高速増殖原型炉もんじゅ原子炉設置変更許可申請書の概要
(原子炉施設の変更)

平成 13 年 6 月
核燃料サイクル開発機構

2 次ナトリウム補助設備を 2 次冷却材漏えい時に、漏えい系統のナトリウムを緊急にドレンできる設計とする。

第2図 2次ナトリウム補助設備系統説明図（申請書記載図）

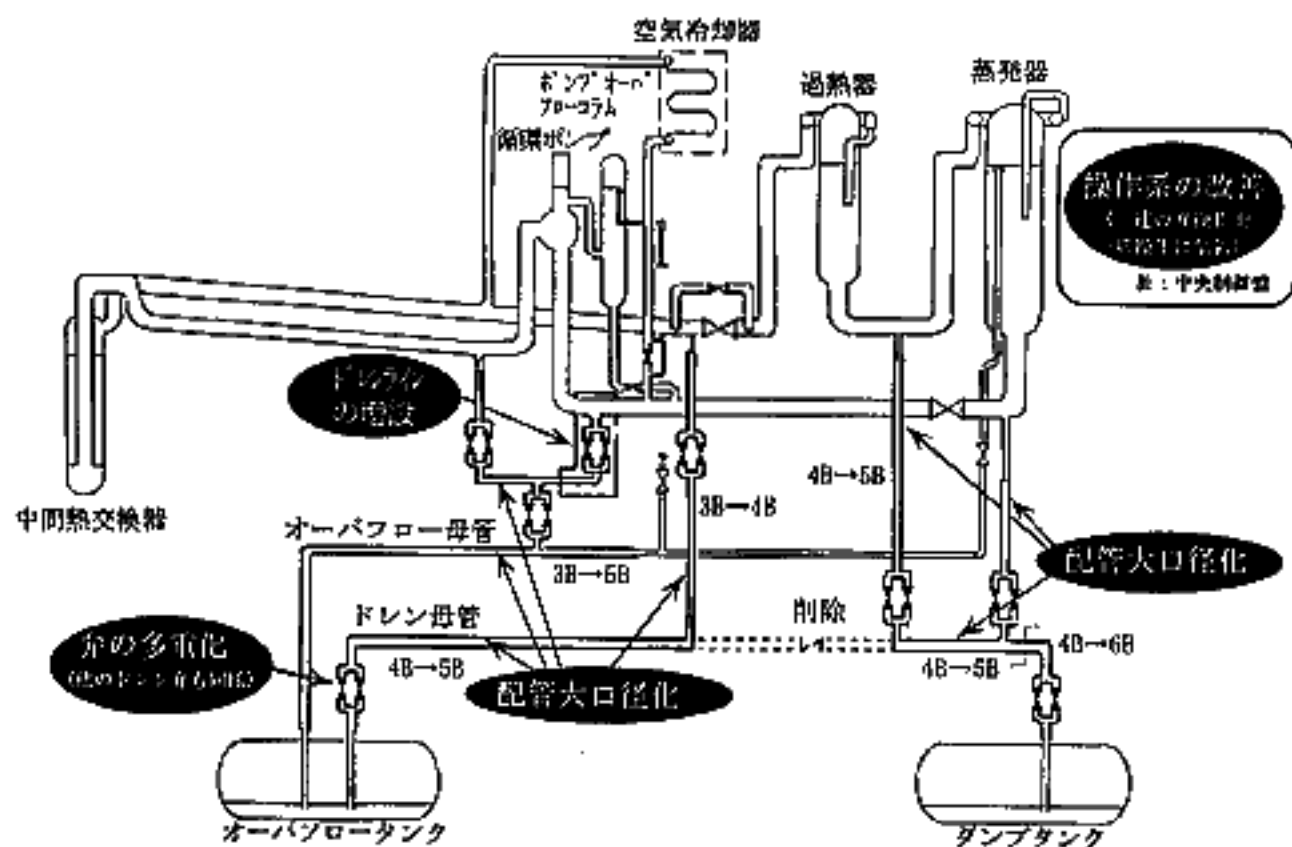
2 次冷却材ナトリウムの漏えい時に、ナトリウムのドレンに要する時間を短縮し漏えいを早期に終息させるため、ナトリウムのドレン等を行う 2 次ナトリウム補助設備について、2 次ナトリウム漏えい時に漏えい系統のナトリウムを緊急にドレンできるようにする (ナトリウムドレン配管の追加、大口径化等の改造)。

2 次ナトリウム補助設備系統説明図を第 2 図に示す。また、2 次ナトリウム補助設

第3図 2次ナトリウム補助設備の改造

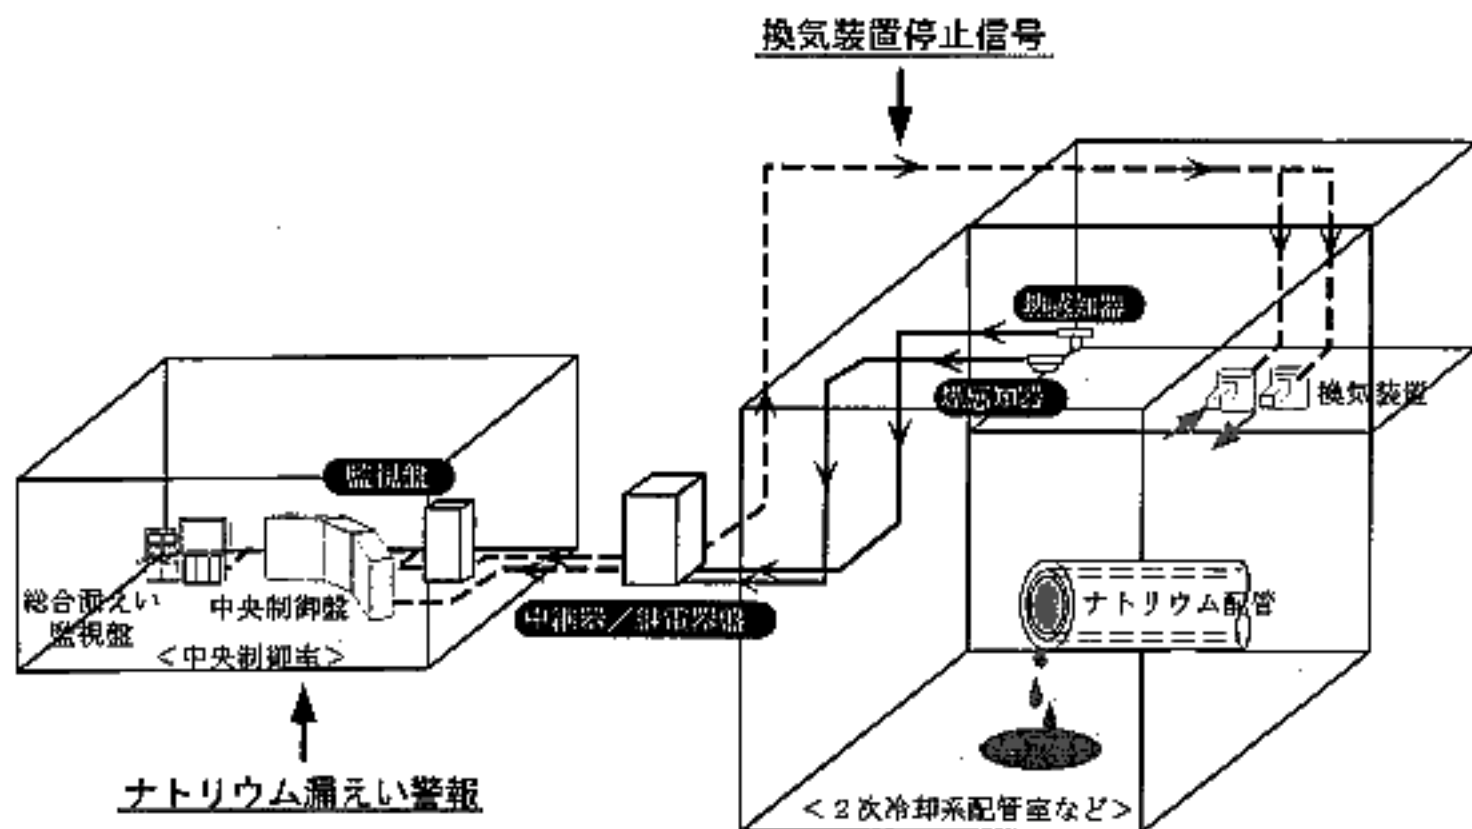
備の改造概念図を第3図に示す。

第4図 煙感知型及び熱感知型ナトリウム漏えい検出器の設置

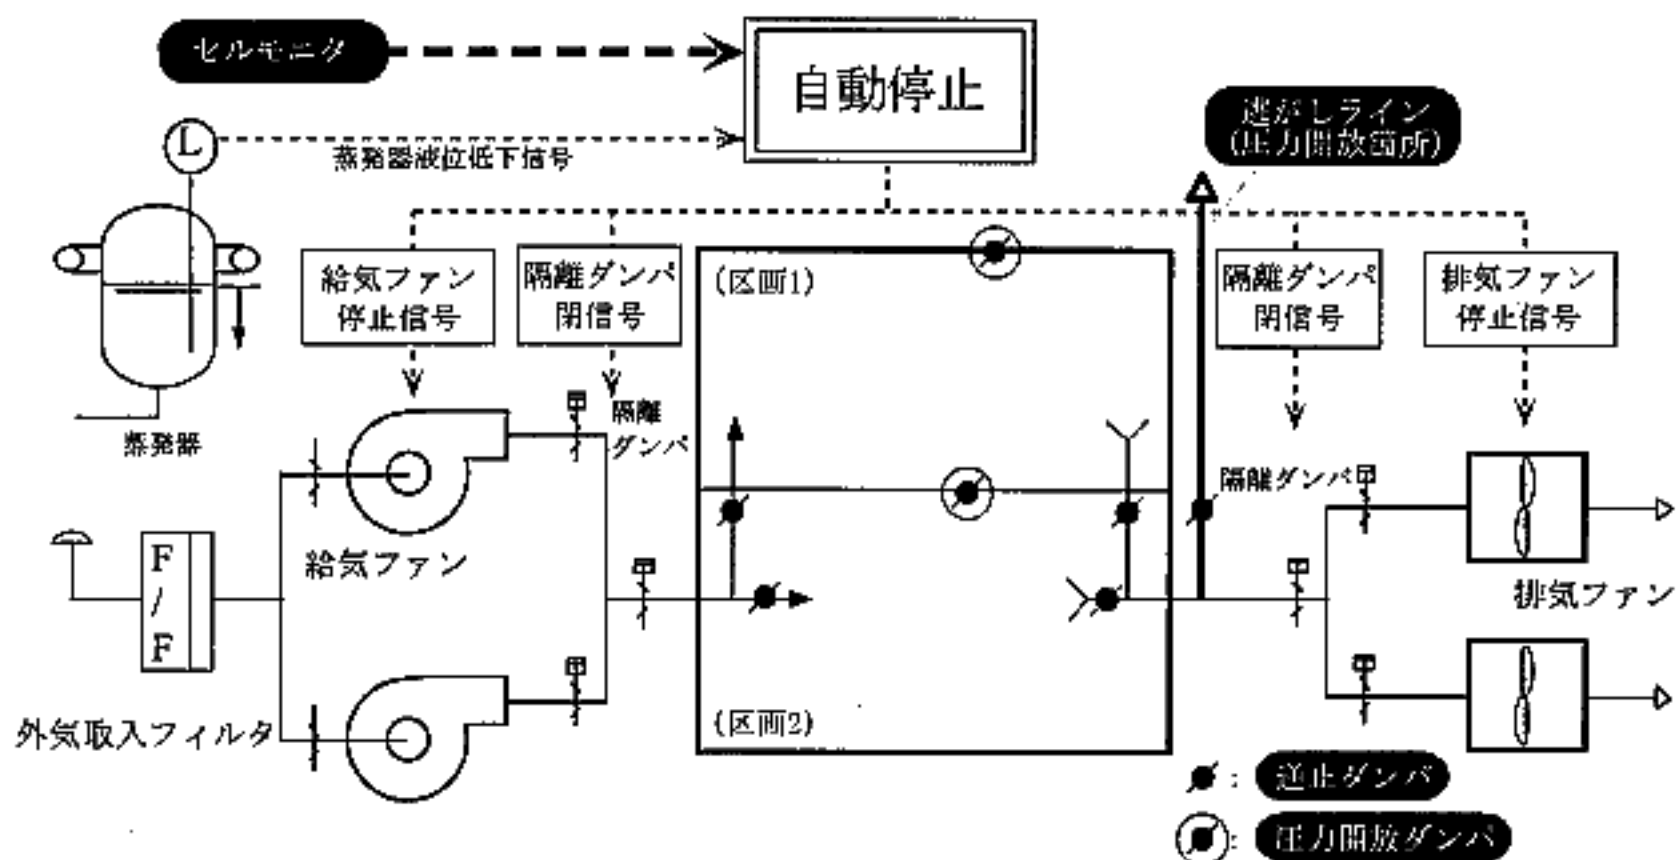
ナトリウムの漏えいが機器・配管等の保温構造外に及ぶ場合の検出機能を強化するため、ナトリウムを内包する機器・配管が設置される空気雰囲気室に、既存のナトリウム漏えい検出器のほか、煙感知型及び熱感知型ナトリウム漏えい検出器を設置する。

煙感知型・熱感知型ナトリウム漏えい検出器の設置概念図を第4図に示す。

第5図 換気空調設備等の改造

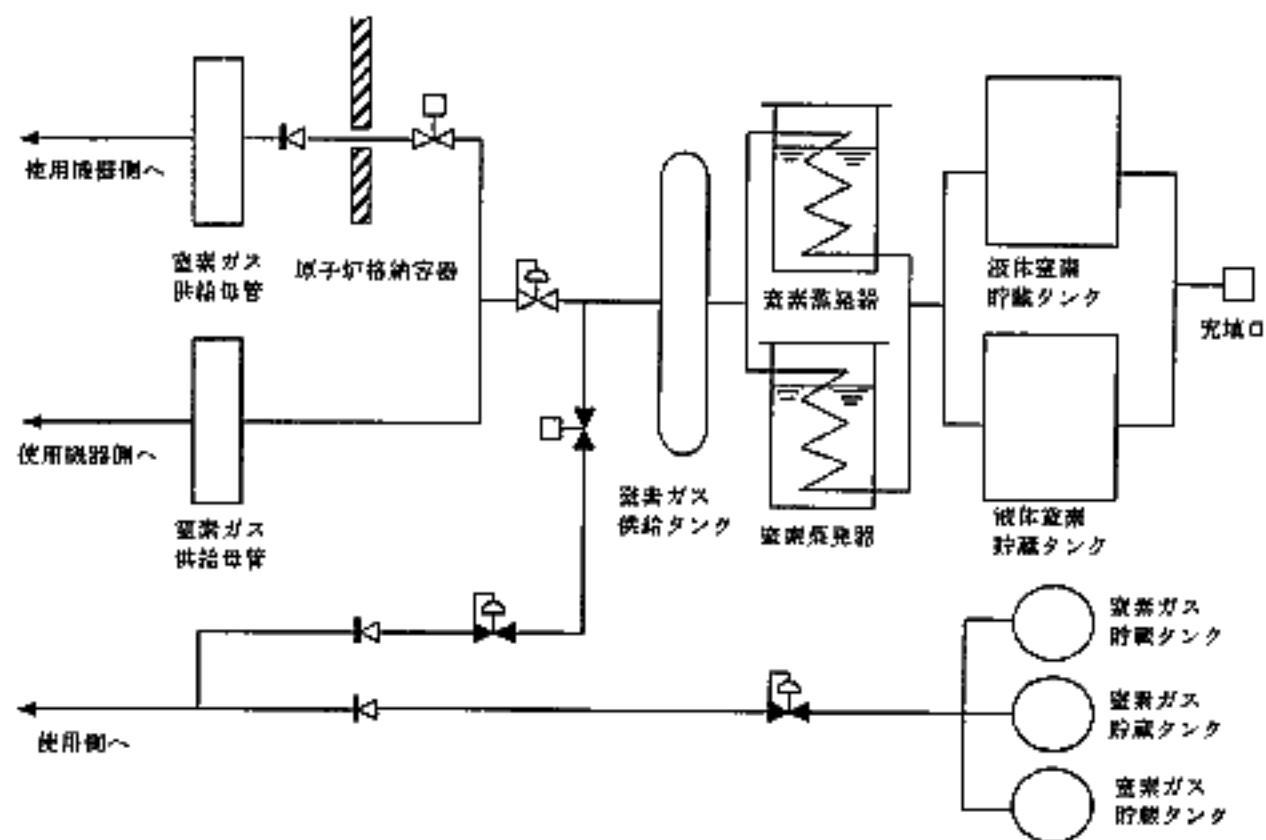
2次冷却材漏えい時に、煙感知型等のナトリウム漏えい検出器の信号により換気装置を自動停止させるインタロックを設置する。

また、漏えいナトリウムの燃焼の抑制を図り、また、原子炉補助建物内へのエアロゾルの拡散を防止するために各区画を気密化する改造を行うが、これに伴いナトリウム漏えい時の内圧上昇が大きくなる可能性があるため、区画内の圧力上昇を抑制できるように、圧力開放ダンパを設置する。

さらに、炉外燃料貯蔵槽冷却系共通配管室を窒素雰囲気化する。

換気空調設備等の改造概念図を第5図に示す。

第6図 窒素ガス供給系設備系統説明図（申請書記載図）

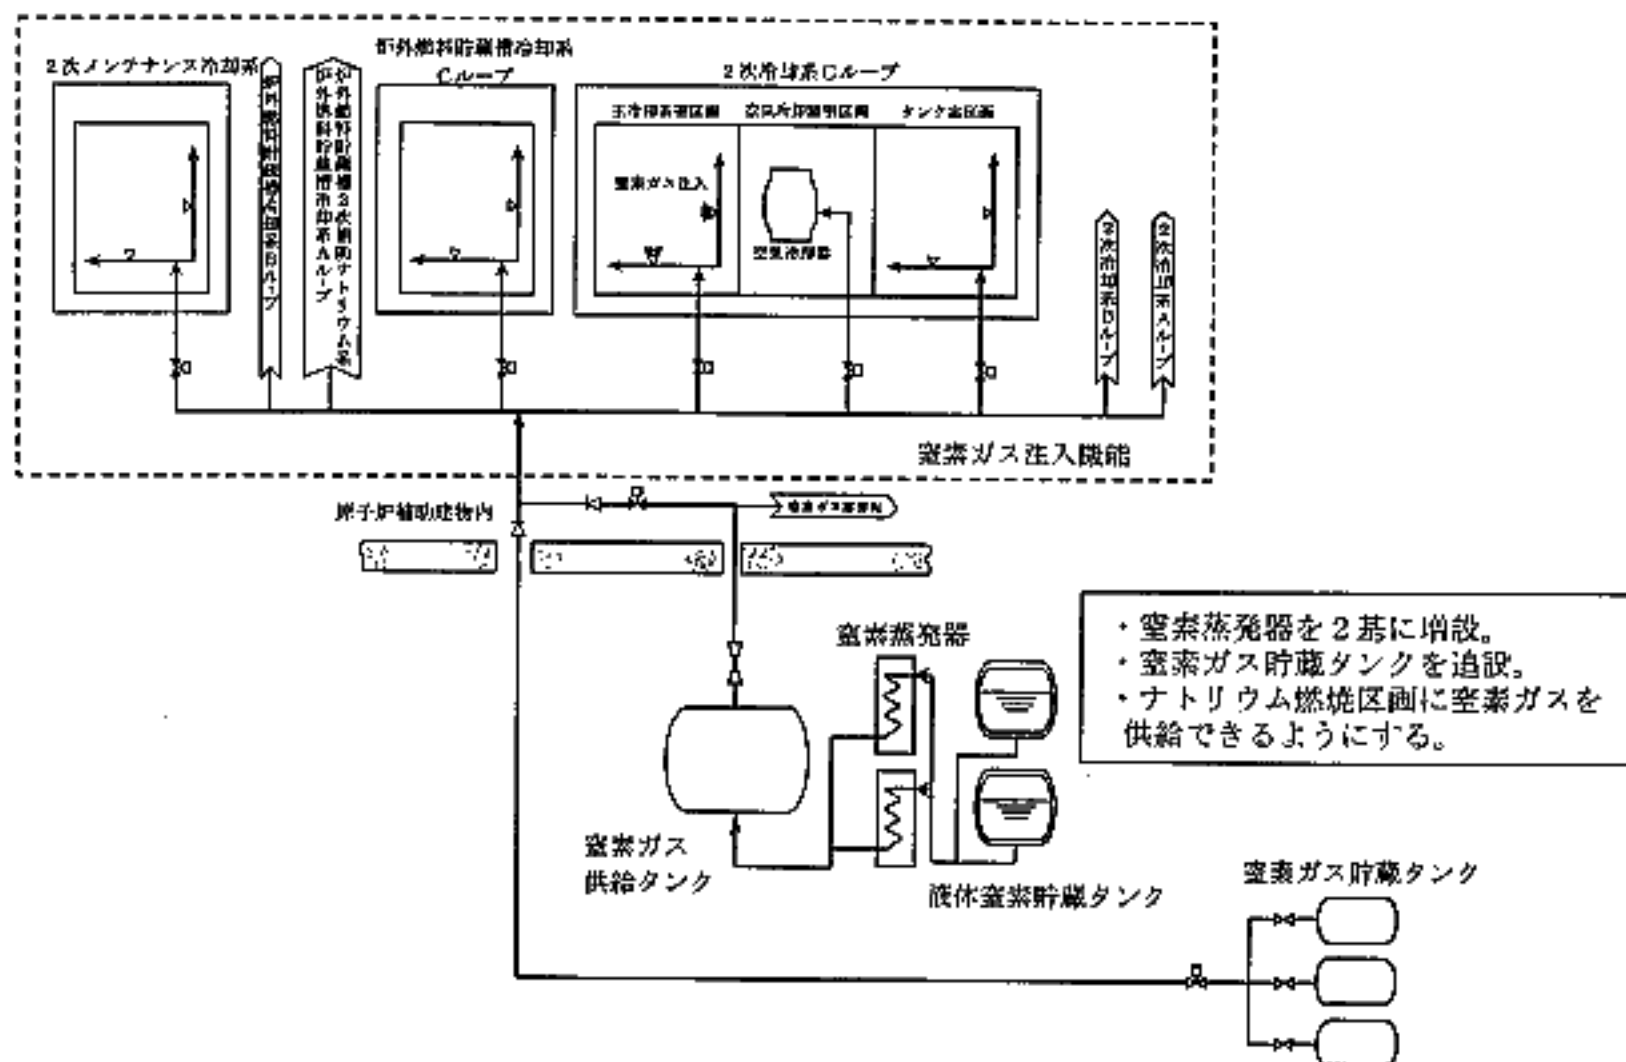
漏えいナトリウムの燃焼の抑制を図るため、ナトリウム燃焼区画に窒素ガスを供給できるように、窒素ガス供給系設備を改造する。

窒素ガス供給系設備系統説明図を第6図に示す。また、窒素ガス供給系設備の改造概念図を第7図に示す。
